# **Technisches Forum Kern- kraftwerke: Eingereichte Fragen**

**Stand:  
21. August 2013**

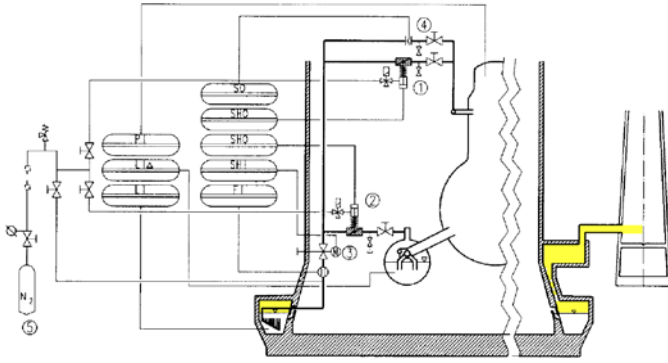
H. (KKG/KKB) Bitte erklären Sie ihre Messsysteme. Warum sollte das bei TMI beschriebene Dampf/Verdrängungs-Problem damit nicht auftreten können? Wie kann anhand einer Austritts-temperatur der Füllstand zuverlässig abgelesen werden, wenn beispielsweise nach einem Kühlmittelverlust-Störfall weder Lokalität, noch Dimension, noch Charakter eines Lecks bekannt sind?

<p>I. (ENSI) Kennt die Industrie tatsächlich bis heute keine Thermokoppler, die für schwere Störfallbedingungen im RDB qualifiziert werden können?</p> <p>J. (Regierungspräsidium Freiburg/Landratsamt Waldshut) Wir bitten darum, von deutscher Aufsichtsseite eine Stellungnahme zur Eignung deutscher Füllstandsmesssysteme in schweren Störfällen einzuholen.</p>		
	<p><b>Eingangsdatum:</b> 07.05.2013</p>	<p><b>Beantwortet am:</b></p>

**Figure 9 BKW: Atomkraftwerk Mühleberg, Arbeitsstand Bericht Nummer 5, Berichtsperiode 1. Oktober 1967 bis 31. Dezember 1967**

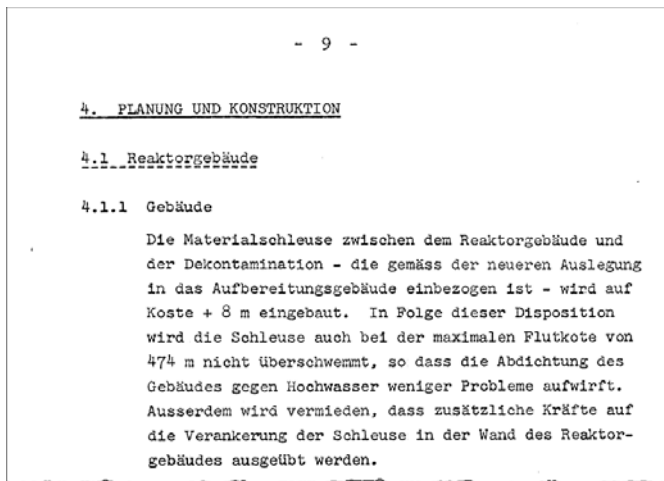
Auf der Seite des Aufbereitungsgebäudes ist die Transportbrücke gleitend aufgelagert, um Setzungen der Gebäude aufzufangen.

Zur Auflage 11, Brücke für Rohrleitungen und Luftkanäle zwischen Reaktor- und Aufbereitungsgebäude:

Die plastischen Setzungen der Reaktor- und Aufbereitungsgebäude bilden keine Gefahr für die Brücke, zumal die Brücke am Aufbereitungsgebäude gleitend aufgelagert ist und die Kanäle und Leitungen elastisch ausgebildet werden.

K. (KKM) Wie kann eine Schädigung der Reaktorgebäudehülle (Sekundärcontainment), bei Kollabieren/Kippen des Aufbereitungsgebäudes bzw. der Transportbrücke deterministisch<sup>15</sup> ausgeschlossen werden?

L. (KKM) Mit welchen Schäden im Innern des Reaktorgebäudes muss deterministisch gerechnet werden, wenn Leitungen aller Art abgerissen werden? Sind Leckagen (Gas, Wasser, Steuerluft, SGT<sup>16</sup>) unbedenklich? Sind alle Leitungen automatisch oder ferngesteuert isolierbar?

M. (KKM) Wie kann eine Beeinträchtigung der Tragfähigkeit des Abluftkamins bei Kollabieren des Aufbereitungsgebäudes bzw. der Brücke zum Kamin deterministisch ausgeschlossen werden?
